改善箇所説明図

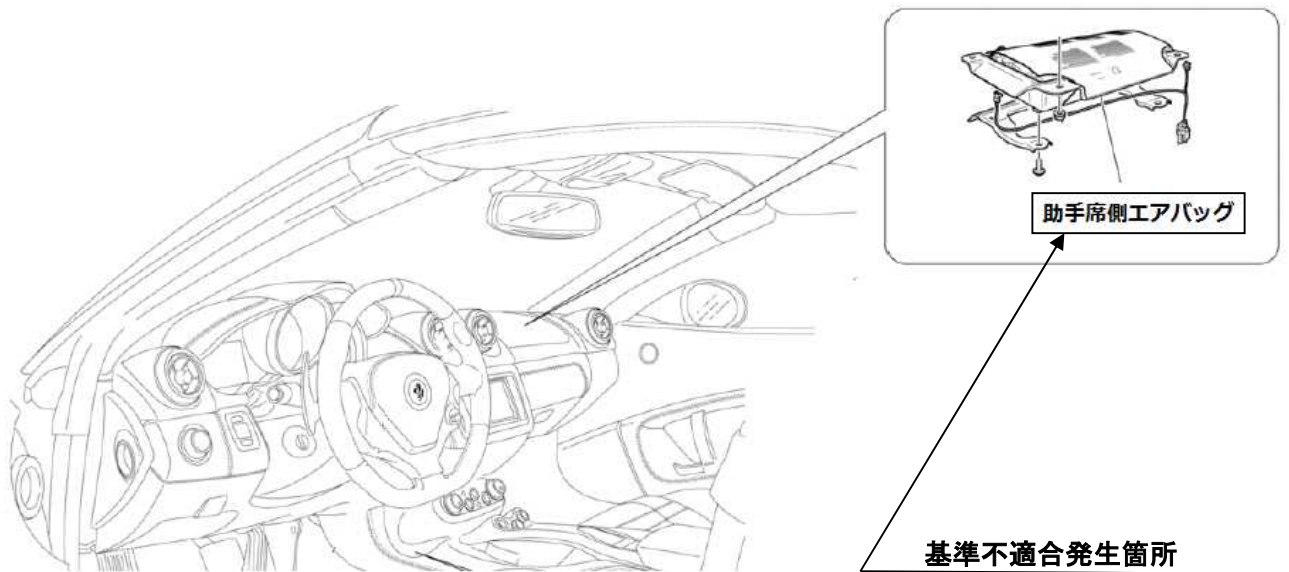
助手席側エアバッグのインフレーター(膨張装置)において、高温多湿な状態で長期間の温度変化にさらされると、火薬が劣化し、エアバッグ展開時にインフレーター容器が破損して、乗員が負傷するおそれがある。

全車両、助手席側エアバッグユニットを対策品と交換する。

注： は、交換部品を示す。
